DATUM	7 mei 2021
UW REFERENTIE	ACM/20/043510 ACM/UIT/551836
ONZE REFERENTIE	REG-N 21-030
BEHANDELD DOOR	[REDACTED]
TELEFOON DIRECT	06 - [REDACTED]
E-MAIL	[REDACTED]@tennet.eu

BETREFT Reactie op tweede informatieverzoek ontheffingsaanvraag N-1

Bijlage: Reactie op informatieverzoek ontheffingsaanvraag o.g.v. Besluit uitvalsituaties

Figuur 1 Jaarprofiel belasting Limburg steekjaar 2020

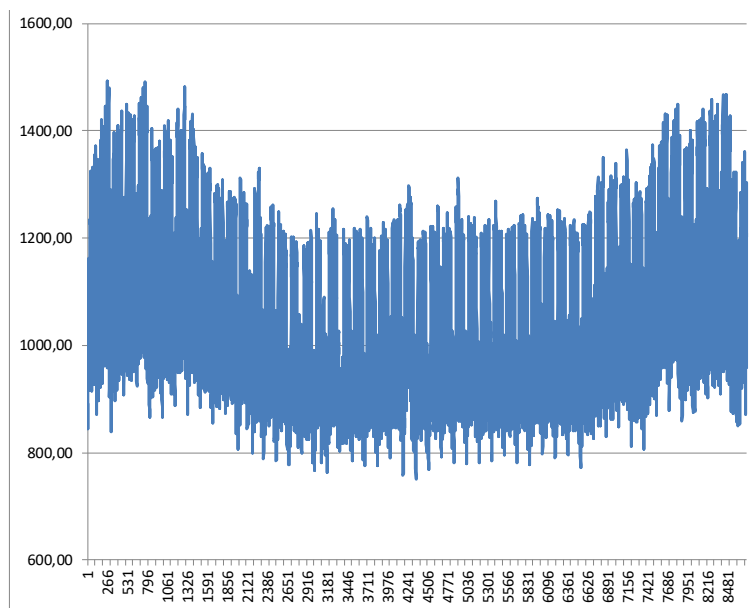
- a. Klopt het dat bij verlies van twee rails (rail A in onderhoud en rail B gestoord of andersom) de transformator 401 aangesloten blijft op de derde rail en dat de opgegeven belasting van 1595 MW in de praktijk lager is?
Toelichting: Station Maasbracht bevat drie transformatoren van 450 MW en één transformator van 500 MW. Ervan uitgaande dat N-1 toegepast wordt is de maximale N-1 transportcapaciteit van station Maasbracht 1350 MW.
- b. Wat is dan een realistische waarde bij verlies van drie transformatoren gedurende een periode van maximaal 4 uur, als het onderhoud niet gaat plaatsvinden op het moment van de maximale belasting?

Ja. Voor steekjaar 2020 ziet het jaarprofiel van Limburg qua belastingvraag er uit zoals in figuur 1 afgebeeld. Hierin is te zien dat de belasting tussen de 1200 MW en 1595 MW varieert.

Figuur 2 Jaarprofiel belasting Noord-Brabant steekjaar 2020

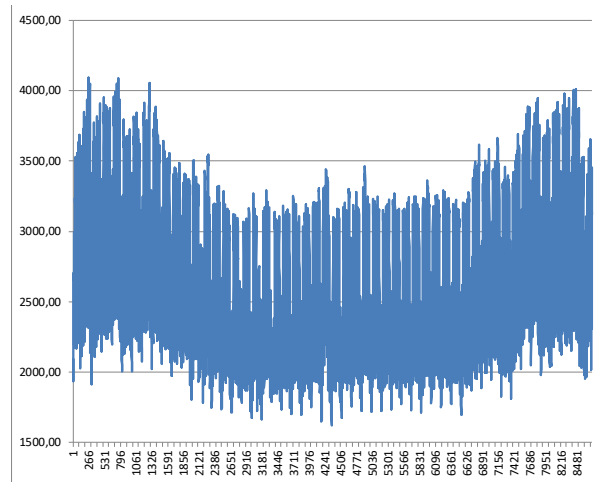
2. Is te voorkomen dat het verlies van een rail tijdens onderhoud (waarbij de andere rail dus in onderhoud is) leidt tot het totale verlies van het 150 kV-net in Noord-Brabant?

Er is sprake van een gedeeltelijk verlies van 2424 MW ten opzichte van het totaal van de ruim 4000 MW. Ter indicatie staat in figuur 2 het jaarprofiel in steekjaar 2020 van Noord-Brabant gevisualiseerd. Door de cascade uitval in Noord-Brabant zal een groot gedeelte kunnen uitvallen, echter is bij de toetsing niet het gehele net in Noord-Brabant uitgevallen door het cascade effect. Dit stopt zodra de belastingen op de resterende 150kV-circuits (en transformatoren) binnen de toegestane transportcapaciteiten blijven.
